Évaluation environnementale des projets
Nos réf : EE-1041-15

**Avis de l'autorité environnementale
sur le projet de construction d'un cinéma multiplexe CGR
à Sarcelles (Val d'Oise)**

Plan de localisation - Source : Etude d'impact - p 43

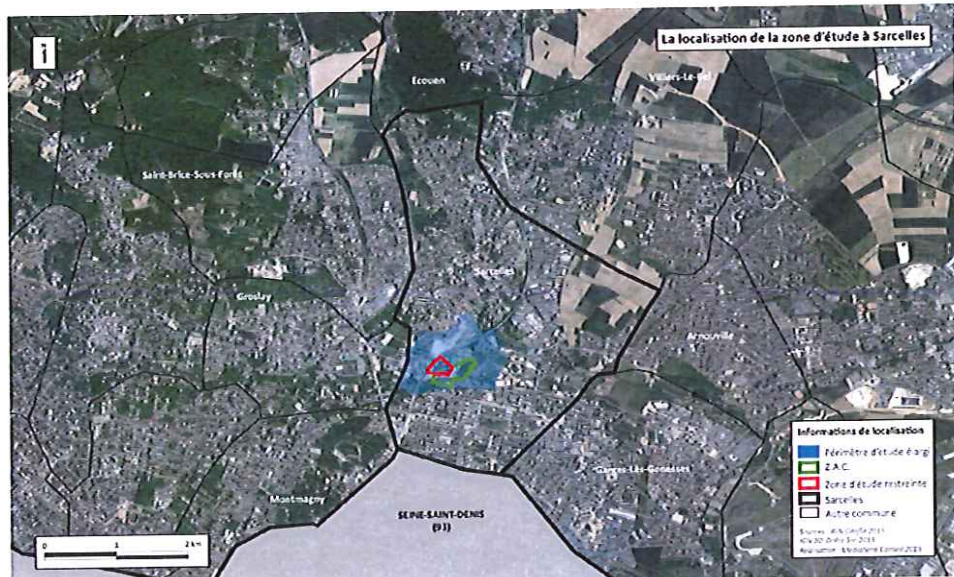
L'autorité environnementale souligne que l'étude d'impact ne comporte ni de plans précis du projet ni celui de la ZAC. En l'état, malgré les informations littérales exposées, il s'avère très difficile pour le lecteur de se repérer et d'avoir une bonne représentation du projet. L'autorité environnementale recommande de compléter l'étude d'impact de plans et cartographies adaptés afin de correctement situer le périmètre d'implantation du projet par rapport à son environnement et de clairement illustrer les modifications apportées au programme d'aménagement initial de la ZAC.
